Nota Técnica nº 451/2011-SGH/ANEEL

Em 25 de outubro de 2011.

Assunto: Avaliação do nível de jusante da UHE Jirau em consonância com o Aproveitamento Ótimo do Rio Madeira.

**Figura 2 – Diagrama de Esforços em Regime Hidrostático**

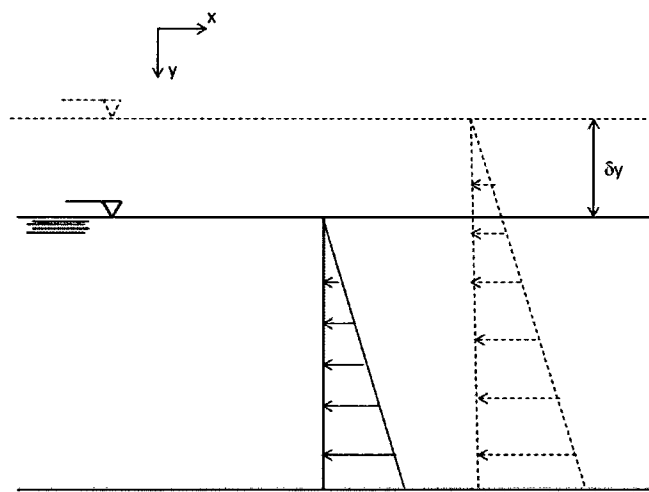
24. Note-se, portanto, que o esforço estático atuante em um corpo submerso aumenta de forma linear com o acréscimo de profundidade. No caso em análise, tal definição é importante uma vez que o principal argumento apresentado pela Concessionária, quando instada a avaliar a viabilidade técnica na usina de Jirau em um cenário de elevação do nível operacional do reservatório da UHE Santo Antônio, seria o de que essa sobre-elevação acarretaria em esforços mecânicos adicionais não previstos quando do dimensionamento das principais estruturas da UHE Jirau. Esse argumento é sintetizado, esquematicamente, por meio do diagrama contido na figura a seguir:

25. Levando-se em conta a Equação 1 e a referência para o nível d'água conferida pela linha contínua da Figura 2, uma sobre-elevação de nível de ordem  $\delta y$  (linha pontilhada) implicaria num acréscimo de esforço solicitante de magnitude  $\gamma \delta y$ .

Figura 3 – Curvas-chave para o canal de fuga da UHE Jirau (Santo Antônio na El. 70,0 m)

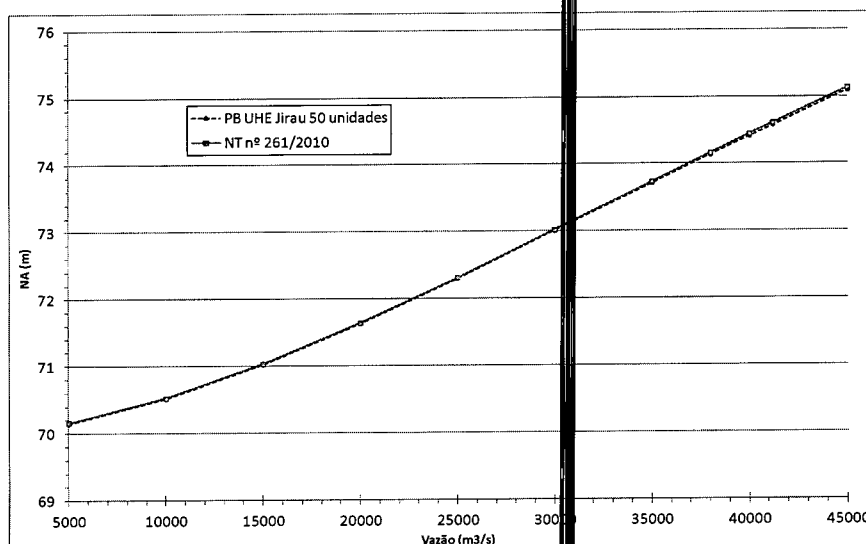
34. Atendendo à determinação da ANEEL contida na N.T. 261/2010, a Concessionária incorporou o resultado desses estudos à sua proposta de projeto básico de ampliação da UHE Jirau, essa contendo 50 unidades geradoras, formalmente levada ao conhecimento da Agência em 12/08/2010, por meio da Correspondência VP/MC – 1092/2010 (fls. 824 a 826 do processo de referência). Nesse projeto, a curva-chave considerada é muito próxima daquela conferida pelos coeficientes da Tabela 3, conforme se depreende do extrato de texto copiado do relatório da Concessionária e reproduzido na sequencia<sup>5</sup> e do gráfico disposto na Figura 3.

Figura 4 – Níveis de jusante da UHE Jirau

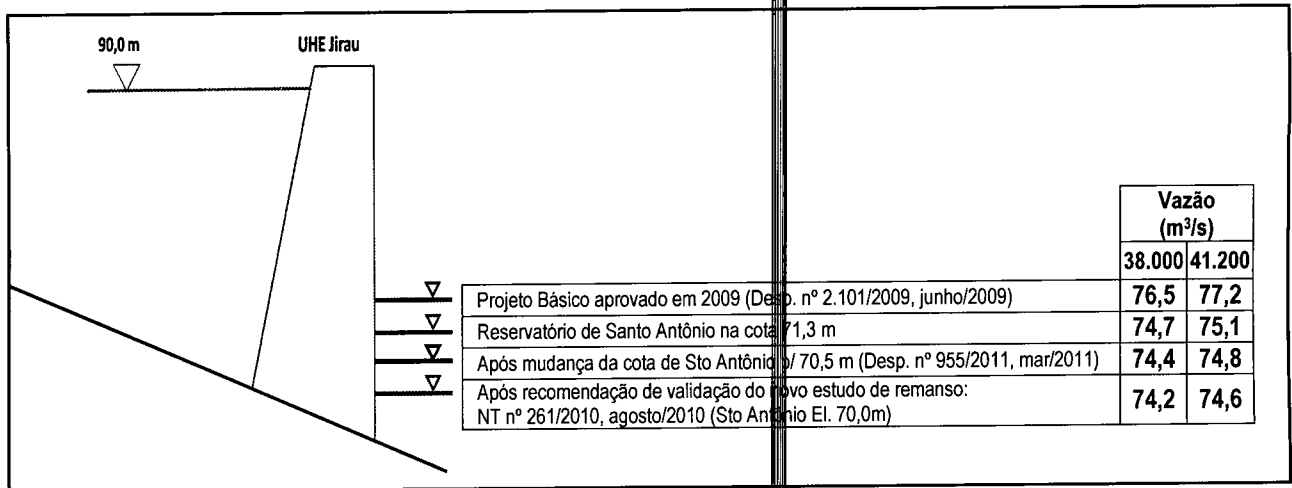
41. Diante das informações ora apresentadas e, levando-se em conta a cronologia dos fatos registrada no processo, note-se que, como era de se esperar, após aprovação dos novos estudos de remanso, há uma crescente elevação do nível de referência para o dimensionamento estrutural à medida em que se também eleva o nível operacional do reservatório da UHE Santo Antônio. Contudo, se tais referências forem comparadas aos níveis oficiais que vigoraram até o reconhecimento das novas condições hidráulicas

do rio Madeira (NT nº. 261/2010), em agosto de 2010, percebe-se que todas elas estão abaixo do limite anterior, conforme se ilustra na figura a seguir.

Figura 5 – Curva Referente ao Andamento do Projeto da UHE Jirau (Fonte: ESBR e Themag Engenharia)

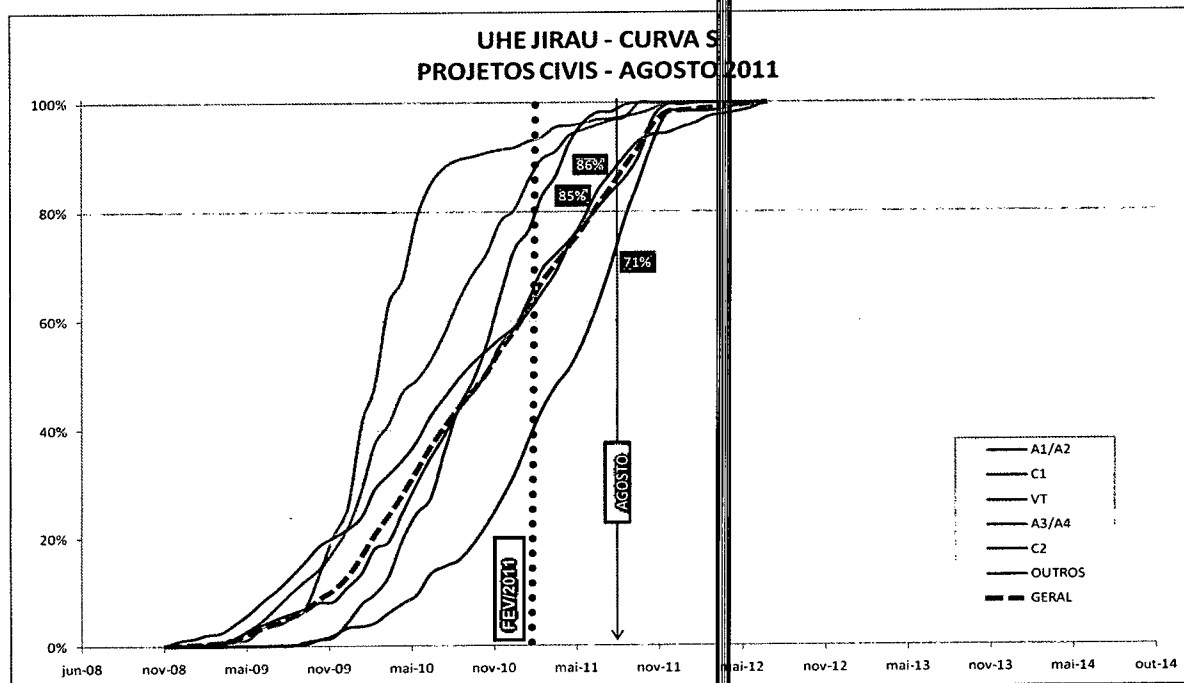
42. Com efeito, se também forem levados em consideração o conceito disposto na Equação 1, o marco temporal referente à homologação dos novos estudos de remanso e a adequação da cota operacional do reservatório da UHE Santo Antônio para El. 70,5 m (Despacho nº. 955, publicado no Diário Oficial da União em 10/03/2011) – além do cronograma de andamento do projeto apresentado pela ESBR em reunião realizada na Agência em 02/09/2011 (Figura 4) –, infere-se que as referências de níveis contidas na Tabela 2 permaneceram válidas por cerca de 65% do tempo referente à elaboração do projeto.

43. Com respeito à proposta de alteração da cota operacional do reservatório da UHE Santo Antônio na El. 71,3 m e, levando-se em conta a aprovação do projeto básico de ampliação da UHE Jirau (Despacho nº. 3.104), pode-se afirmar que os esforços solicitantes resultantes dessa ação seriam menores que aqueles informados pela Concessionária e que permaneceram aprovados pela agência até agosto de 2010, quando, segundo a curva disposta na Figura 5, o projeto executivo da UHE Jirau encontrava-se 65% concluído.

45. A avaliação realizada pela Concessionária contemplou os aspectos mecânicos, geotécnicos e estruturais. Entretanto, o ponto levantado como prioritário foi o relativo à segurança das estruturas civis da usina, tendo em vista que boa parte delas já foram edificadas e o projeto executivo está em fase avançada de elaboração (Figura 5).

Figura 6 – Níveis de Jusante da UHE Jirau ( $Q = 38.000 \text{ m}^3/\text{s}$ ) e Curva "S" do Projeto da UHE Jirau

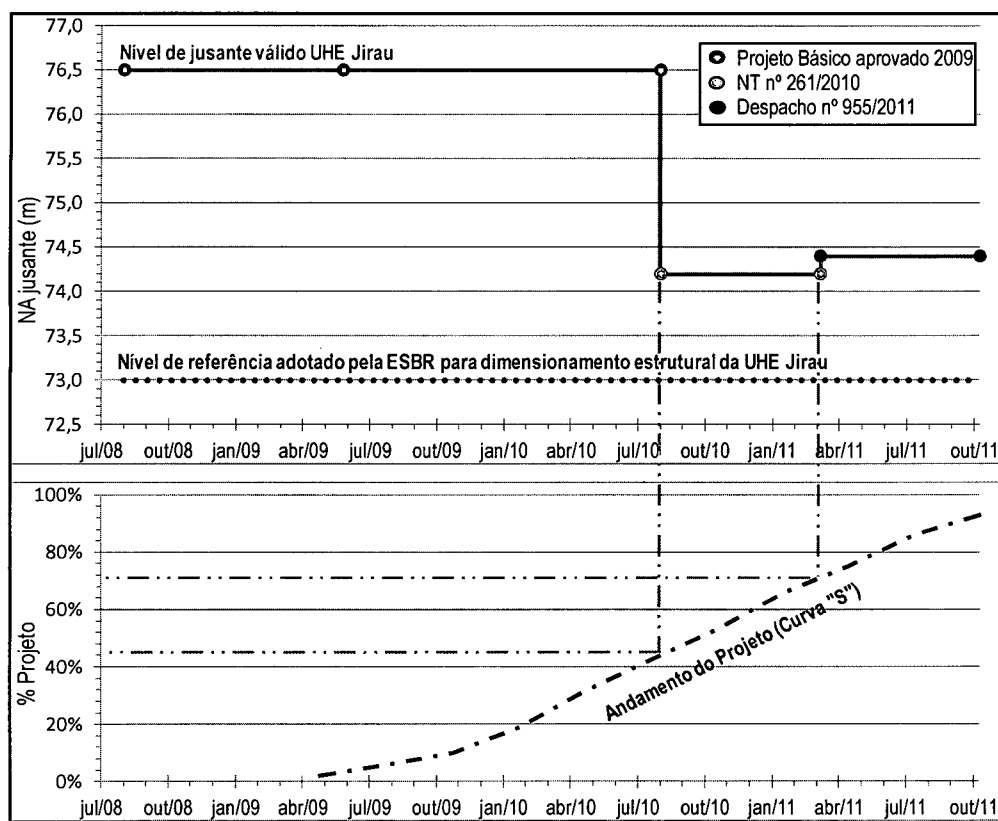
48. Entretanto, considerando o histórico percorrido no item III.2, não foi possível identificar, nos autos do processo, a origem do nível de referência adotado (73,0 metros) pela Concessionária para as verificações realizadas. Com o intuito de ilustrar os níveis de jusante da UHE Jirau validados na Agência para uma vazão de 38.000 m³/s, ao longo do tempo, e compará-los ao desenvolvimento do projeto executivo dessa usina<sup>6</sup>, a SGH traçou a curva abaixo (Figura 6), em que mostra os principais níveis de jusante avaliados no tópico anterior<sup>7</sup>, o nível de referência adotado pela Concessionária e a curva "S" de seu projeto.

50. Considerando o que foi apresentado pela Concessionária até o momento, resta claro para esta Superintendência que o nível de referência adotado pela ESBR não está compatível com os projetos submetidos à apreciação e posteriormente aprovados por esta SGH/ANEEL.

53. A análise aqui desempenhada leva à conclusão de que a referência de 73,0 metros como condição de contorno para o dimensionamento das estruturas da UHE Jirau foi subestimada em relação aos parâmetros homologados pela Agência quando da aprovação dos respectivos projetos básicos dessa usina.

51. Assim, com o intuito de dirimir as dúvidas sobre a origem do nível de jusante adotado no dimensionamento de suas estruturas, cabe a ESBR apresentar os devidos esclarecimentos sobre os critérios de projeto adotados e seus impactos em relação à referência oficialmente homologada pela Agência, por ocasião da aprovação dos novos estudos de remanso do rio Madeira.

57. Assim, com o objetivo de dirimir as dúvidas levantadas a respeito do nível de referência de jusante de 73,0 metros, além de corretamente aferir-se o resultado da análise estrutural e de estabilidade das principais estruturas da UHE Jirau, recomenda-se que seja solicitado à Concessionária a apresentação de esclarecimentos sobre os pontos levantados nesta manifestação. Destaque-se que essas informações deverão ser prestadas de forma célere para possibilitar a conclusão das análises aqui iniciadas.
